第8回 検査制度に関する意見交換会合
議事次第 (案)

令和3年度第3四半期の 原子力規制検査の実施状況

原子力規制検査における規制措置に関するガイド
(新旧対照表)

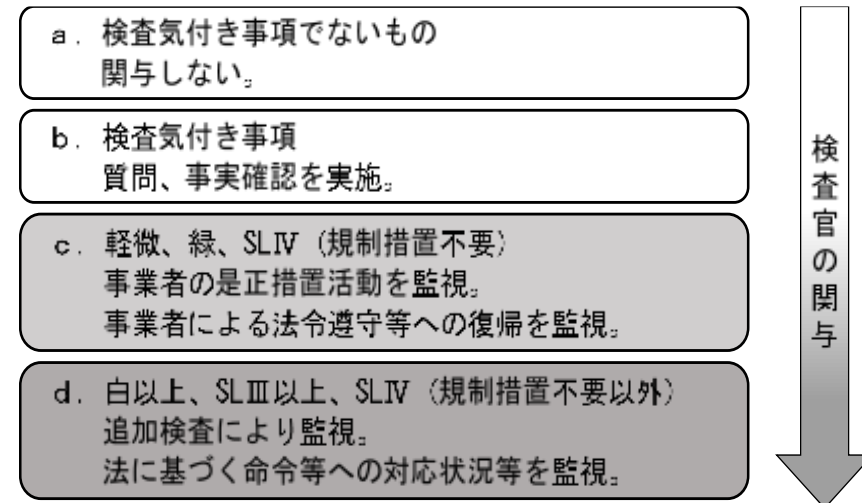
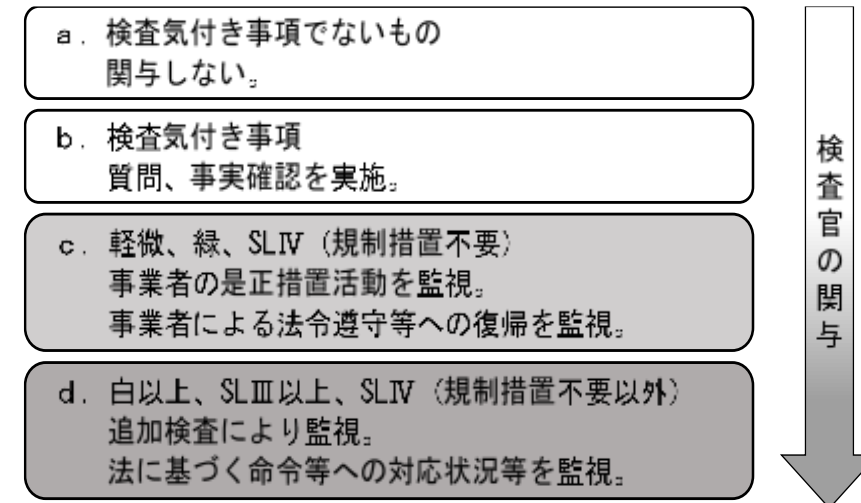
※核燃料施設等においては、SDP 評価により核燃料物質の潜在的な危険性が低く「追加対応なし」となる場合であっても SLⅢ以上または SLIV（規制措置不要以外）となる場合がある。

※核燃料施設等においては、SDP 評価により核燃料物質の潜在的な危険性が低く「指摘事項（追加対応なし）」となる場合であっても SLⅢ以上または SLIV（規制措置不要以外）となる場合がある。

図2 検査の深さ（核燃料施設等）

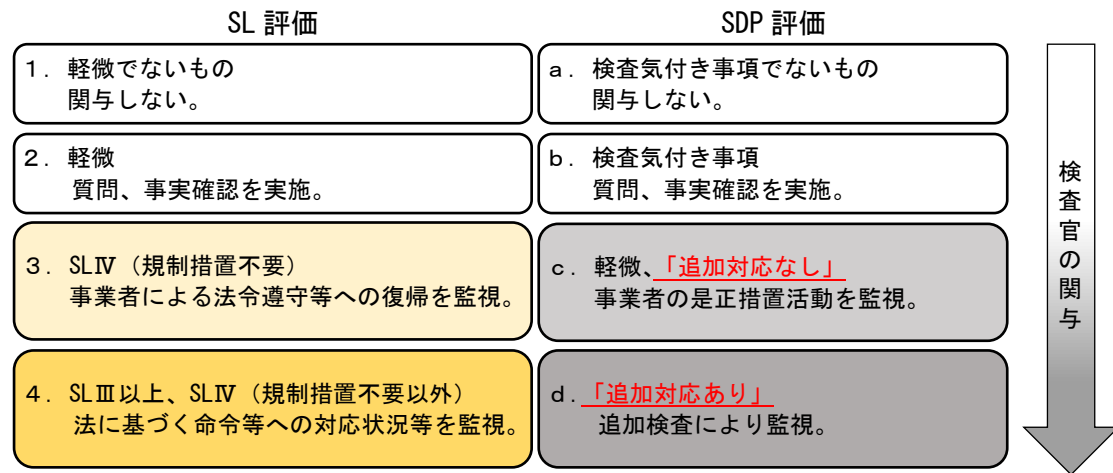
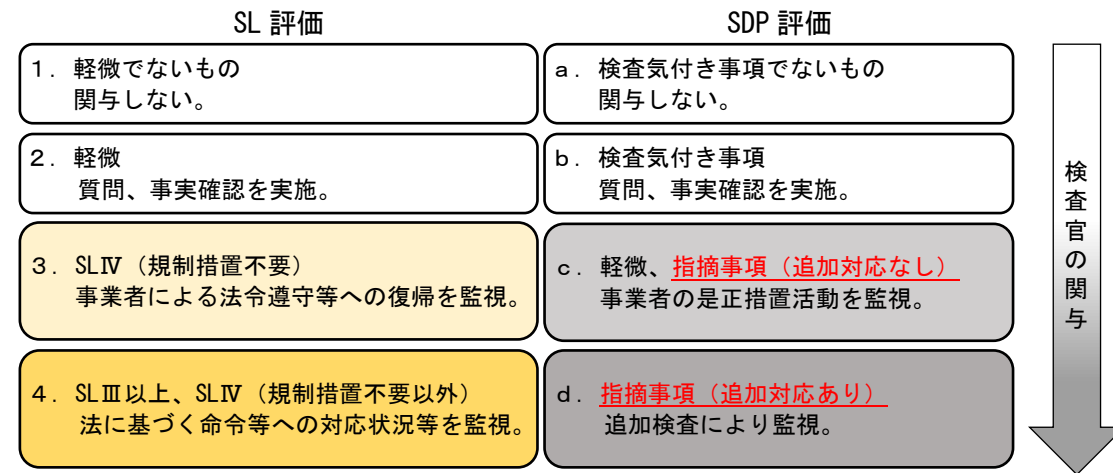
・核燃料施設等の検査指摘事項の重要度及び安全実績指標の分類名称を変更

図1 規制措置の決定フロー

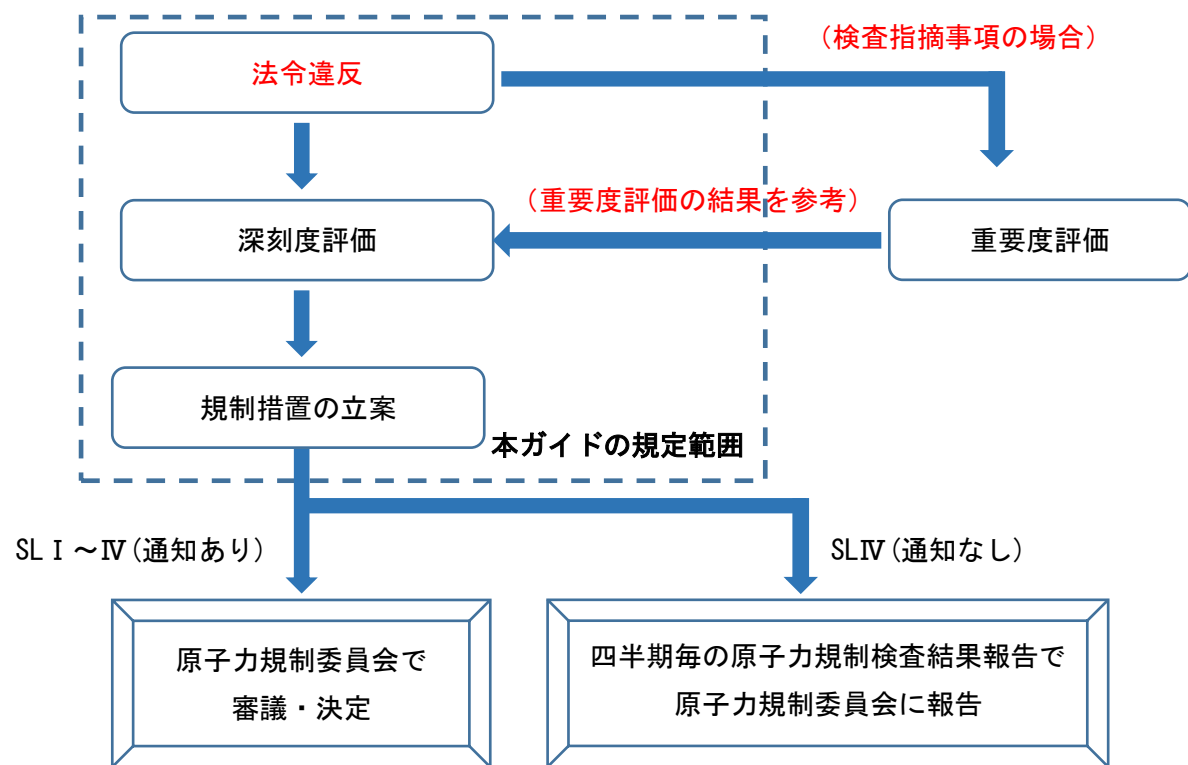
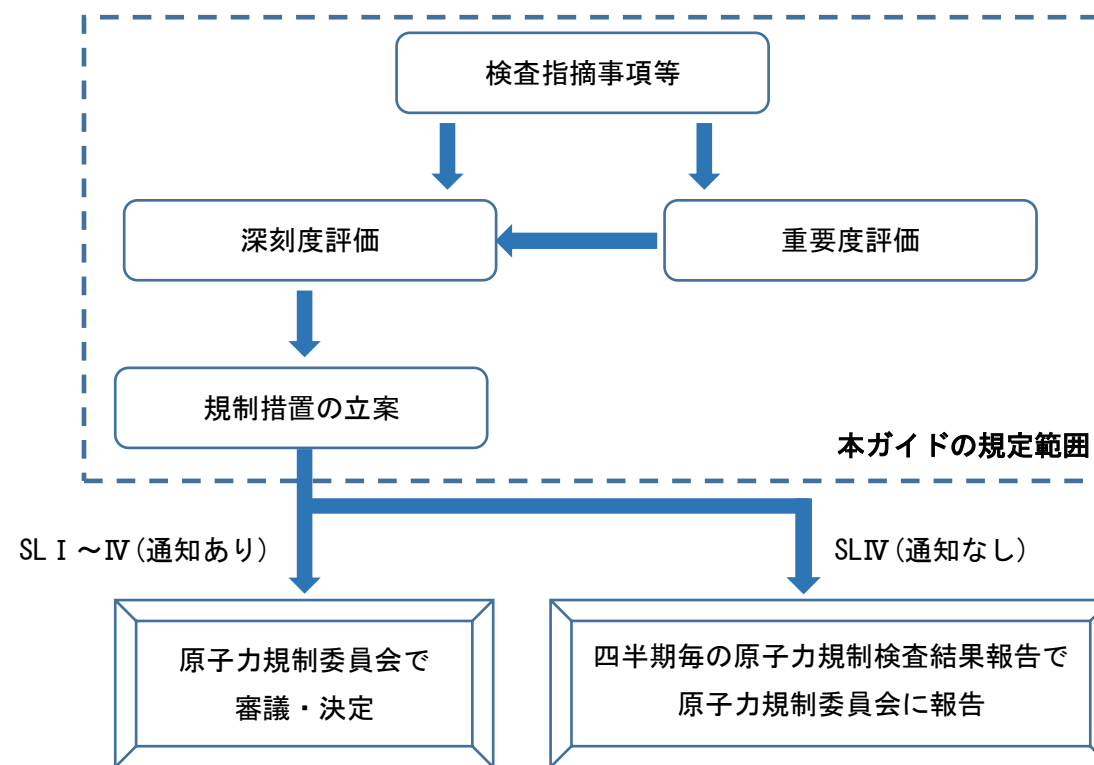
改正後	改正前	改正理由
<p style="text-align: center;">原子力規制検査における規制措置に関するガイド</p> <p style="text-align: center;">(G10004_r2)</p> <p style="text-align: center;">原子力規制庁 原子力規制部 検査監督総括課</p> <p style="text-align: center;">目 次</p> <p>1 目的 3</p> <p>2 適用範囲 4</p> <p>3 規制措置プロセス 4</p> <p>3.1 事案に対する規制措置のスクリーニング 4</p> <p>3.2 事案の深刻度の評価 5</p> <p>3.3 規制措置の立案 6</p> <p>4 規制措置後の検査による対応状況等の確認 7</p> <p>1 目的</p> <p>本ガイドは、<u>原子力規制検査において特定された法令違反（以下「違反」という。）</u>について、意図的な不正行為の有無、原子力安全への実影響の有無及び原子力規制委員会の規制活動への影響の有無を踏まえて、原子力規制庁において<u>違反</u>の深刻度を評価し、<u>検査指摘事項となった場合の重要度及び違反の深刻度を踏まえた規制措置（※1）</u>を立案するための基本的な考え方及びプロセスを示したものである（図1参照）。</p> <p>規制措置は原子力規制委員会において決定されるものであり、原子力規制庁は本ガイドを適用して<u>違反</u>の深刻度の評価及び規制措置を立案することにより、この決定に資する。<u>違反</u>の特定から規制措置の決定に至るまでのプロセスの明確化により、被規制者が法令遵守の重要性を認識し、違反に対する是正処置を迅速かつ適切に実施することが期待される。</p> <p>※1 核原料物質、核燃料物質及び原子炉の規制に関する法律（昭和32年法律第166号。以下「法」という。）第61条の2の2第1項の規定による原子力規制検査、原子力規制検査に関連して実施する法第67条の規定による報告徴収及び原子力規制検査に関連して実施する法第68条の規定による立入検査（以下「検査等」という。）の結果に基づき実施する法第61条の2の2第10項の規定を踏まえて実施する措置で、命令や原子力規制委員会として実施する行政指導を含む。</p>	<p style="text-align: center;">原子力規制検査における規制措置に関するガイド</p> <p style="text-align: center;">(G10004_r1)</p> <p style="text-align: center;">原子力規制庁 原子力規制部 検査監督総括課</p> <p style="text-align: center;">目 次</p> <p>1 目的 3</p> <p>2 適用範囲 4</p> <p>3 規制措置プロセス 4</p> <p>3.1 事案に対する規制措置のスクリーニング 4</p> <p>3.2 事案の深刻度の評価 5</p> <p>3.3 規制措置の立案 6</p> <p>4 規制措置後の検査による対応状況等の確認 7</p> <p>1 目的</p> <p>本ガイドは、<u>法令違反等が特定された検査指摘事項及び軽微（以下、「検査指摘事項等」という。）</u>について、意図的な不正行為の有無、原子力安全への実影響の有無及び原子力規制委員会の規制活動への影響の有無を踏まえて、原子力規制庁において検査指摘事項等の深刻度を評価し、<u>重要度及び深刻度を踏まえた規制措置（※1）</u>を立案するための基本的な考え方及びプロセスを示したものである（図1参照）。</p> <p>規制措置は原子力規制委員会において決定されるものであり、原子力規制庁は本ガイドを適用して<u>検査指摘事項等</u>の深刻度の評価及び規制措置を立案することにより、この決定に資する。<u>法令違反等</u>の特定から規制措置の決定に至るまでのプロセスの明確化により、被規制者が法令遵守の重要性を認識し、違反に対する是正処置を迅速かつ適切に実施することが期待される。</p> <p>※1 核原料物質、核燃料物質及び原子炉の規制に関する法律（昭和32年法律第166号。以下「法」という。）第61条の2の2第1項の規定による原子力規制検査、原子力規制検査に関連して実施する法第67条の規定による報告徴収及び原子力規制検査に関連して実施する法第68条の規定による立入検査（以下「検査等」という。）の結果に基づき実施する法第61条の2の2第10項の規定を踏まえて実施する措置で、命令や原子力規制委員会として実施する行政指導を含む。</p>	<p>改正に伴う修正</p> <p>運用の明確化 ・深刻度は法令違反の有無に基づき評価する運用であることを明確化</p>

別紙2 安全重要度評価のフロー図

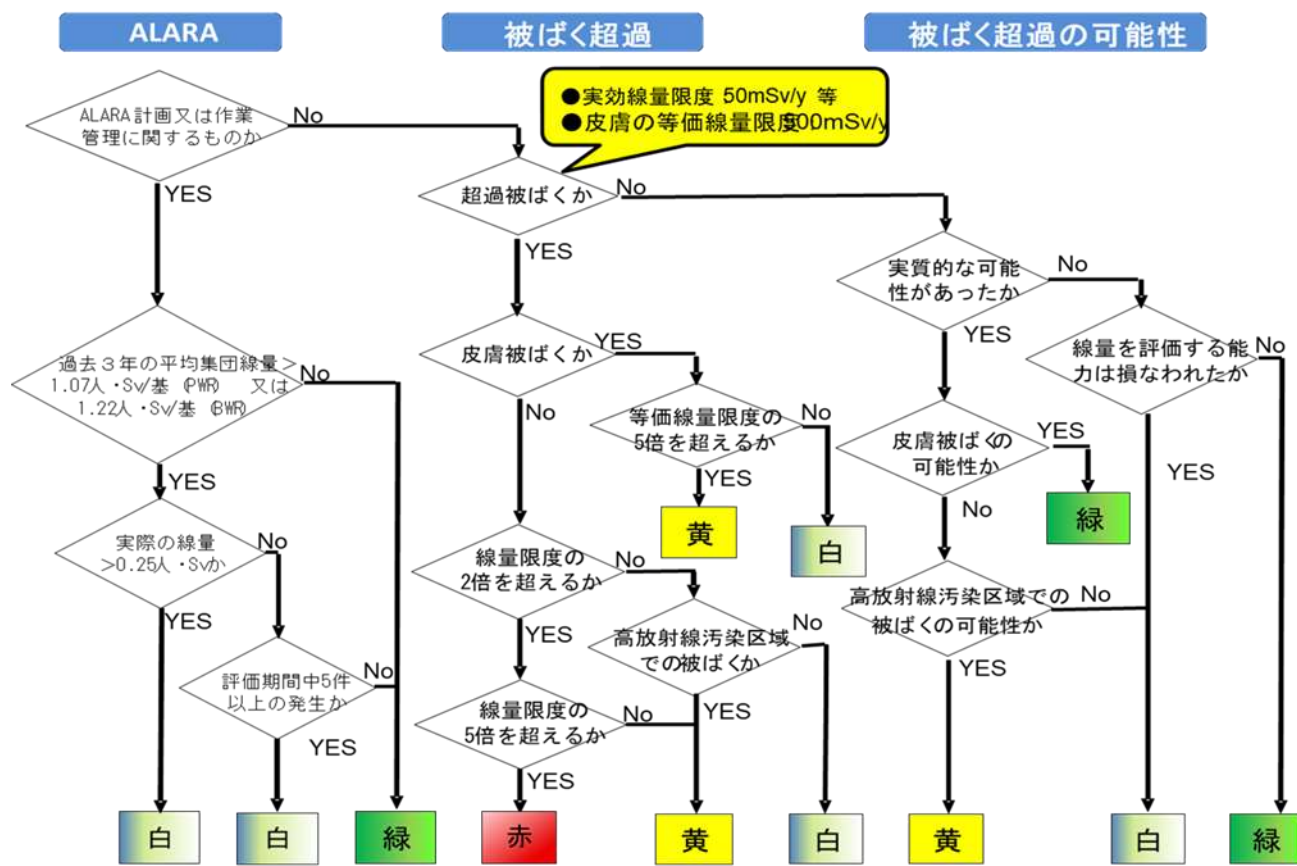
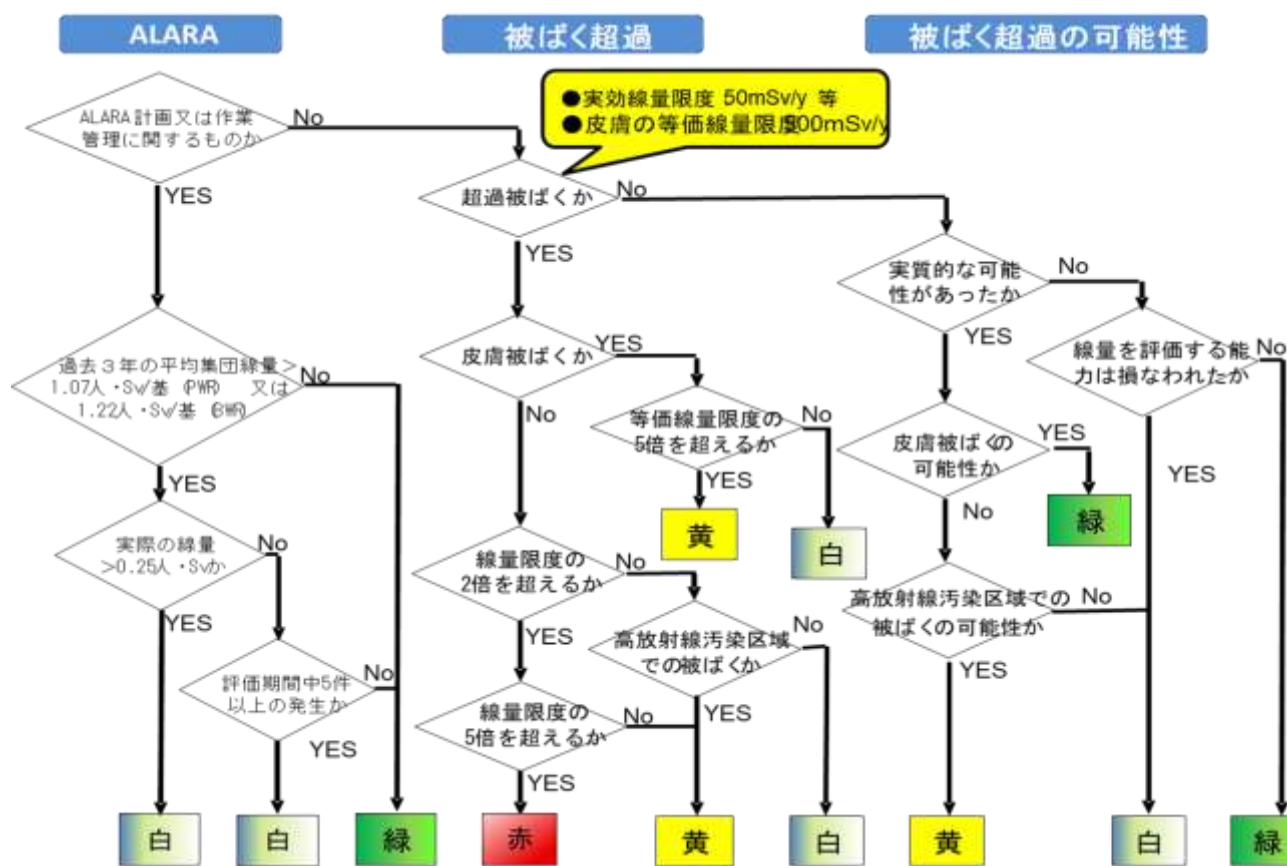
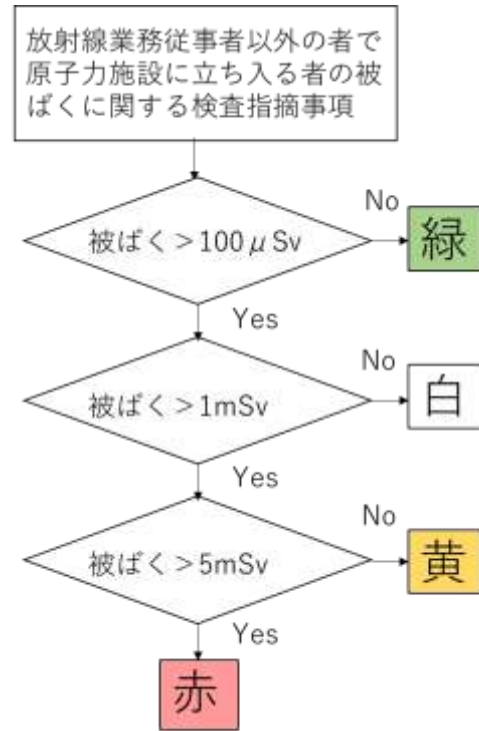
運用の明確化
・放射線業務従事者以外の一時的立入者の被ばく時も安全重要度評価が行えることの明確化

図1 フェーズ1のフローチャート

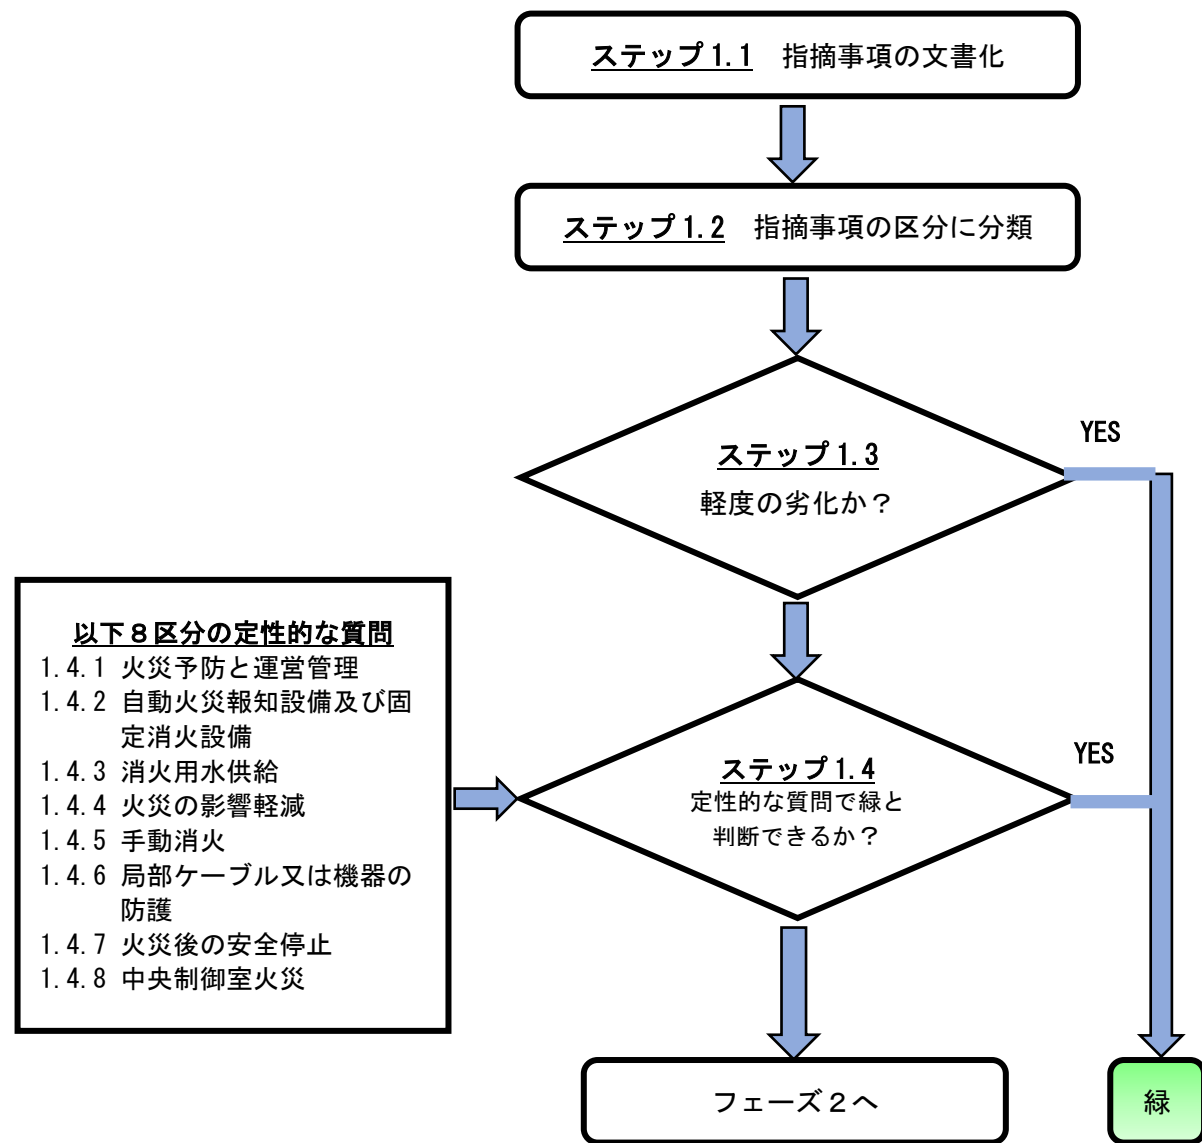
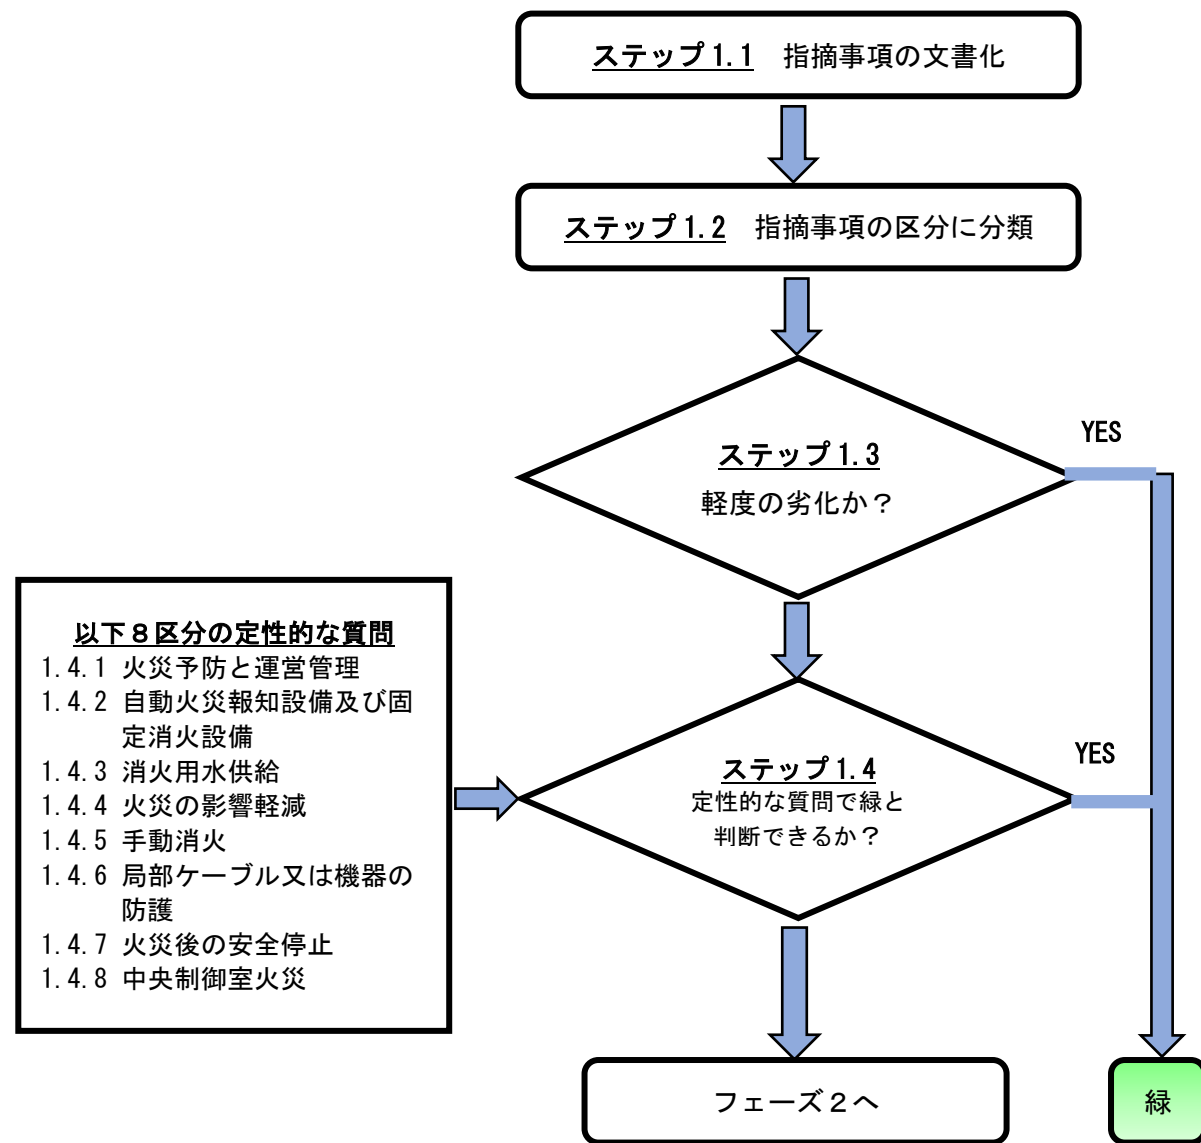
運用の明確化
 ・劣化評価指針を用いて、火災防護に係る検査指摘事項に対する劣化評価の高低を判断する運用の明確化
 （劣化評価指針で評価できない時はステップ1.4に進むことを明確化）
